**888-OJI DAUGIABUČIO NAMO GYVENTOJŲ BENDRIJA
ASOCIACIJA „ANTAKALNIEČIŲ BENDRUOMENĖ“**

**DĖL VILNIAUS SENŪJŲ KAPINIŲ, VADINAMŲ ANTAKALNIO KAPINĖMIS,
KOMPLEKSO (U. K. 36243) TERITORIJOS SUTVARKYMO, STATINIŲ PROJEKTAVIMO
IR ŠIŲ DARBŲ PROJEKTINIŲ PASIŪLYMŲ**

Ištrauka iš projektinių pasiūlymų grafinės medžiagos. Raudona rodykle pažymėtas neteisėtas sprendinys „funkciniai ryšiai“ bei raudonai apvesta mėlyna linija, kurios nėra legendoje ir kuri, labai tikėtina, palikta siekiant tolimesniuose etapuose įrengti privažiavimą.

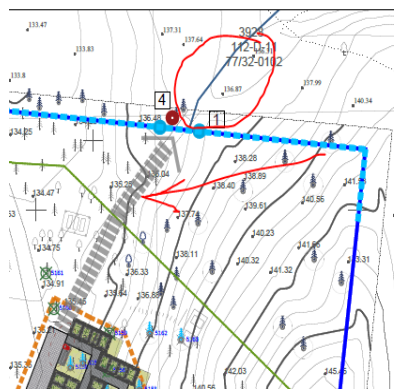
Nei viename Pavilnių regioninio parko planavimo dokumente nėra numatyti Antakalnio kapinių „tvarkomieji statybos darbai“, todėl negali būti suprojektuota ir pastatyta tvora, vartai, įvažiavimas-įėjimas-„funkcinis ryšys“ į kapines iš Šilo gatvės. Projektiniuose pasiūlymuose, siekiant „apeiti“ teisės aktų reikalavimus, grafinėje dalyje jau nebeurodoma, jog bus įrengiamas naujas kelias, tačiau nurodomi esami funkciniai ryšiai iš Šilo g. pusės, kurie teisėtai neegzistuoja ir negali atsirasti pagal galiojančius teritorijų planavimo dokumentus ir kitus teisės aktus, kadangi, kaip jau minėta aukščiau, yra savavališkai išvažinėta žaliųjų zona miško parke.

Naujo kelio įrengimui reikėtų iškirsti daug augančių brandžių medžių ir pažeisti ypač vertingą Sapieginės kalvyno reljefą. Ledynų suformuoti Sapieginės – Antakalnio eroziniai kalvynai yra vertingiausias Vilniaus miesto kraštovaizdis. Naujas įvažiavimas iš Šilo gatvės į kapines per miškingą, kalvotą teritoriją negali būti įrengtas prie pat Pavilnių regioninio parko ribos ir gyvenamųjų namų.

Be to, neteisėtai numatoma, kad per funkcinis ryšius, turės galimybę važinėti aptarnaujantis transportas.

Remiantis išdėstytais argumentais, reikalaujame nedelsiant uždaryti šį neteisėtą įvažiavimą į kapines, taip nutraukiant savavališkus veiksmus.
